Mobilitätsdrehscheibe Fürth Hauptbahnhof

Modernisierung und barrierefreier Ausbau
Eisenbahn-Station, Breite der Zugänge,
Bahnsteiglängen, Denkmalschutz, Verbindungstunnel,
24/7-Öffnung, etc., Beteiligung der Stadt

Bau- und Werkausschuss – 6. April 2022

Bahnsteigzugänge um Aufzüge

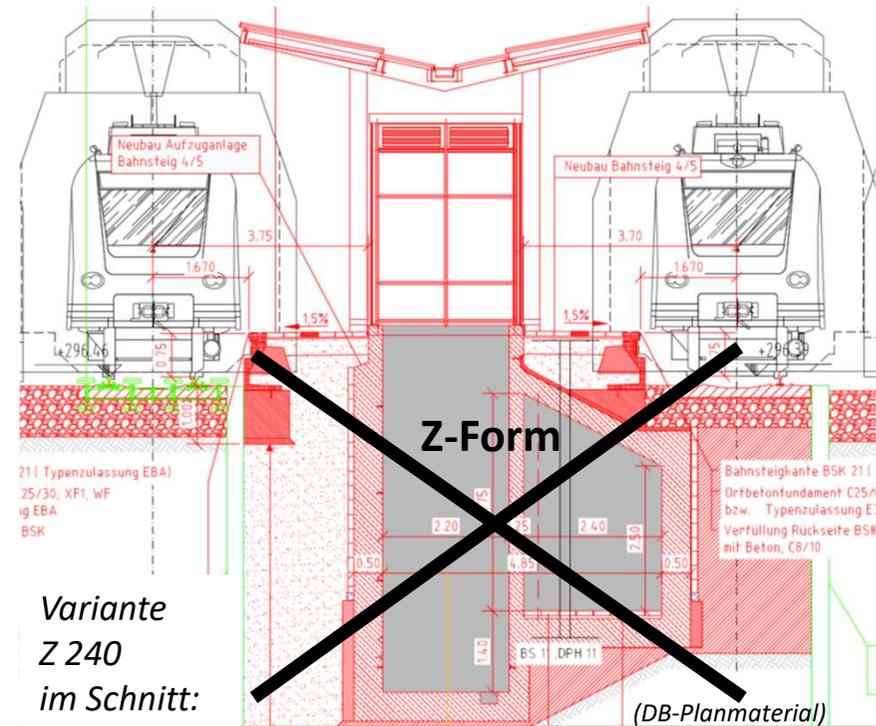
b) Forderung I Stadt FÜ

- **Keinesfalls Z-Form** → Unübersichtlichkeit, Nischen, Beengtheit, Uneinheitlichkeit (S)

- **Jedoch Übernahme der Breite (240 cm)** aus Z-Form für Y-Form

anstatt der viel zu schmalen 160 cm („Y 160“), mindestens jedoch der 215 cm vom S-Zugang

→ **Variante „Y²¹⁵/₂₄₀“ als Forderung I**

(vgl. Bild 4 EFA 2002², Bild 20 RAST 06³, i. V. m. Bild 14 bis 18 EAHV 93⁴)

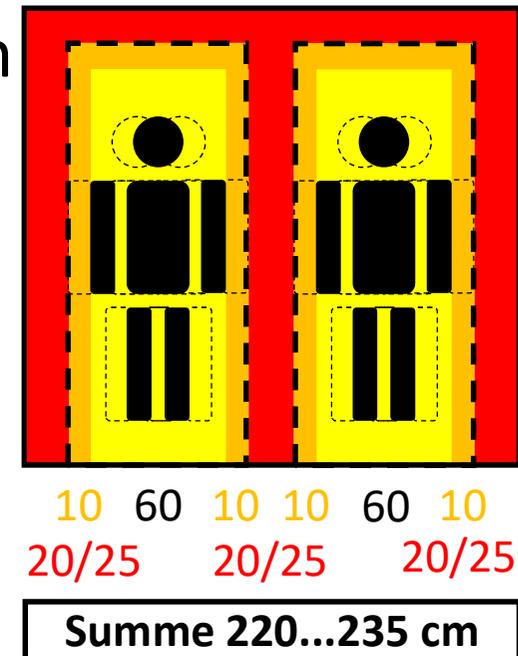
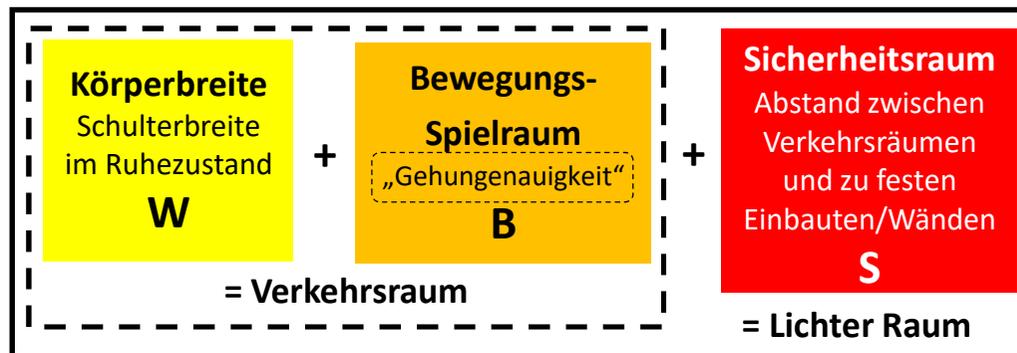
Begründung Durchgangsbreite 215/besser 240 cm

- 160 cm sind „Kuschel-Breite“ (Beispiel: Ehe-Bett), ungeeignet f. Begegnung Fußgänger | Fußgänger
- 220...235 cm nach FGSV-Richtlinien und dies bereits nur für Personen ohne Gepäck oder Behinderung

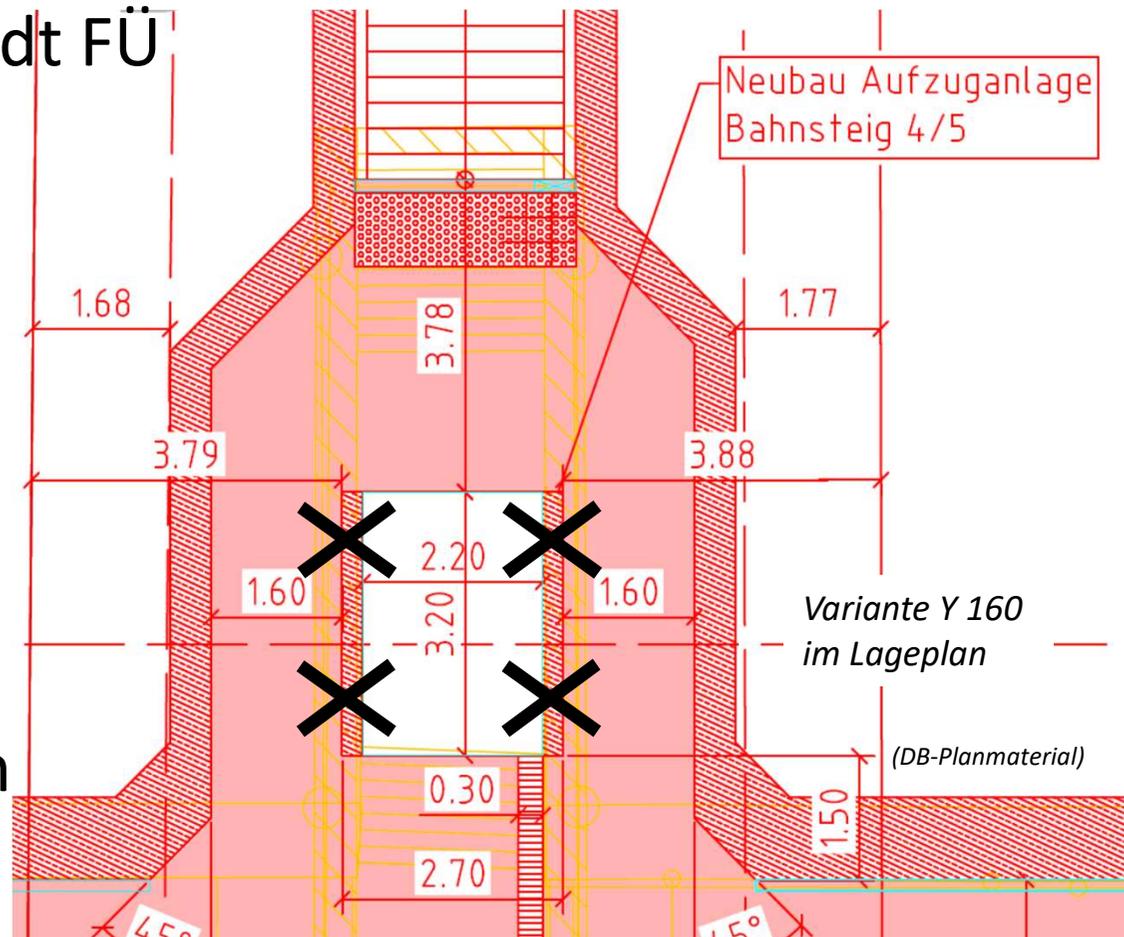
c) Forderung II Stadt FÜ

- **Keine Aufzug-Schachtwände**
(keine statisch nötigen/
undurchsichtigen Wände)

→ **stattdessen**
durchsichtige
Rundum-
Verglasung der
Aufzüge wie am
Aufgang zur 
(= wie DB-Planung 01/2019)

Gründe: Soziale Kontrolle, Übersichtlichkeit

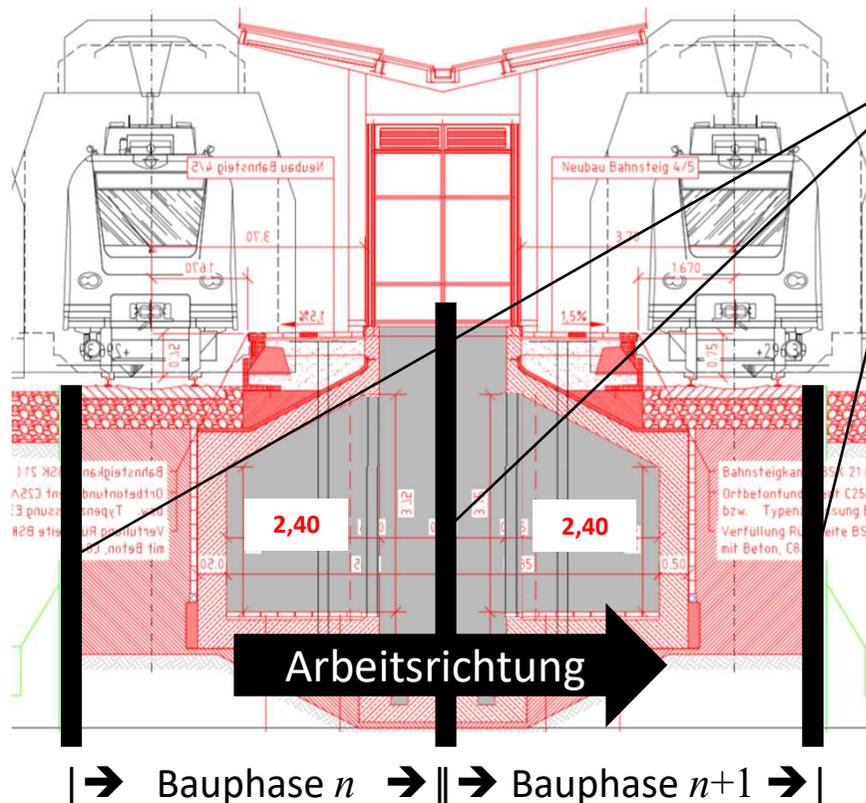
d) Umsetzungsvorschlag „Y²¹⁵/₂₄₀“ zur Forderung I Bauphasen-Konzept: Längsteilung Treppenhäuser

Bauzeitlicher Verbau nach statischen und konstruktiven Erfordernissen

→ während jeder Bauphase muss **immer nur 1 Gleis** gesperrt werden (Erfüllung Forderung der DB Netz AG)
